**VOLVO**

VERKSTADS- MEDDELANDE

BETR.	PRODUKT
BROMSOK	P
145	GRUPP
	51
	NR
DATUM	
Februari 1970	12

Nytt utförande av bromsok, 140.

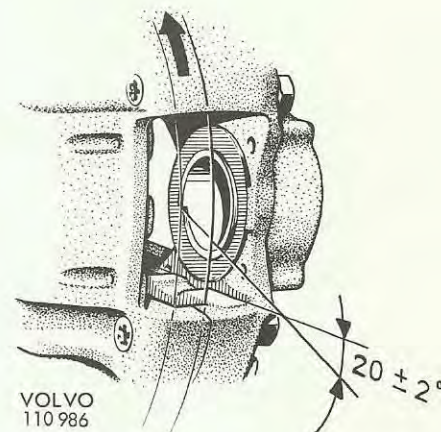
Ur funktions- och reparationssynpunkt är de nya oken i stort sett lika tidigare utförande. En skiljaktighet är att kolvarna i bakre bromsok skall ha ett visst läge för undvikande av bromsgnissel. Ansatsen på kolven skall luta $20 \pm 2^\circ$ i förhållande till okets nedre styryta, se bild. Kompletterande specialverktyg är under framtågning och beräknas färdiga under februari månad.
